WYJAŚNIENIA TREŚCI SPECYFIKACJI WARUNKÓW ZAMÓWIENIA

Dostosowanie budynku internatu Zespołu Szkół nr 2 Centrum Kształcenia Ustawicznego w Pyrzycach do wymogów przeciwpożarowych

Na podstawie art. 135 ust. 2 ustawy z dnia 11 września 2019 r. Prawo zamówień publicznych (Dz. U. z 2019., poz. 2019 ze zmianami) Powiat Pyrzycki udziela odpowiedzi na pytania i wnioski wykonawców dotyczące treści specyfikacji warunków zamówienia:

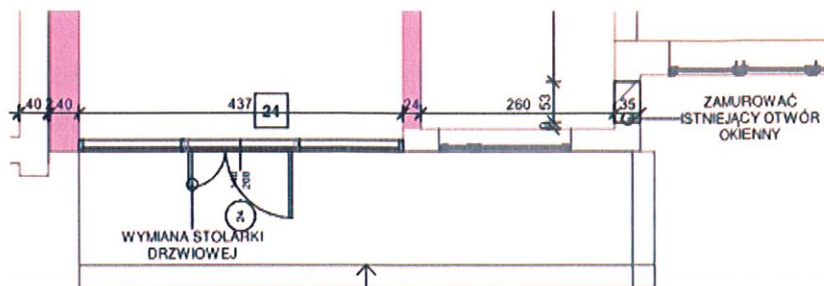
9. W projekcie oddymiania widnieje zapis: Napowietrzanie realizowane za pomocą drzwi wejściowych na parterze. Wymiary drzwi 150 x 210 cm. Drzwi dwuskrzydłowe. Przewidziano otwarcie dwóch skrzydeł. Drzwi z napędem DDS 54/500. Na rysunkach systemu oddymiania przedstawiony jest jeden napęd na jedną parę drzwi.

Ile należy przyjąć napędów drzwiowych do wyceny, 2 jak na rysunkach czy 4 jak sugeruje opis?

Jeśli mają być to 4 napędy otwierające 4 skrzydła niezbędne będzie:

W drzwiach opisanych w projekcie nr 23 oraz 24 zastosowanie systemu odryglowania skrzydeł biernych, doposażenie centrali sterującej oddymianiem o moduł umożliwiający opóźnienie otwarcia skrzydeł biernych, zastosowanie samozamykaczy zespolonych wyposażonych w funkcję kolejności zamykania skrzydeł drzwiowych po zakończeniu oddymiania.

– **Należy zastosować taką ilość napędów, która umożliwi otwarcie dwóch skrzydeł drzwiowych zgodnie z projektem.**

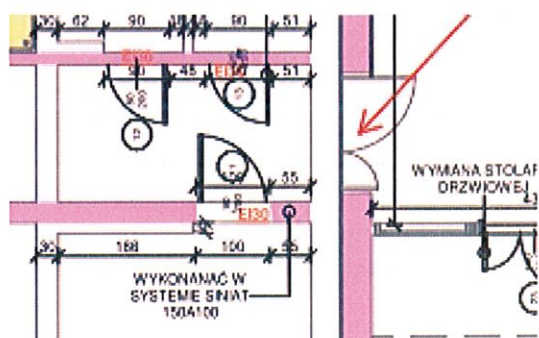
12. Czy drzwi wskazane w projekcie do wymiany mają być wyposażone w samozamykacze?
 – Wszystkie drzwi o wskazanej klasie EI należy wyposażyć w samozamykacze.
13. Na drodze ewakuacyjnej znajdują się istniejące drzwi co w przypadku ich zamknięcia uniemożliwi skuteczne napowietrzanie klatki schodowej:

Czy te drzwi mają pozostać ?

– Zaznaczone na rysunku powyżej istniejące drzwi należy usunąć.
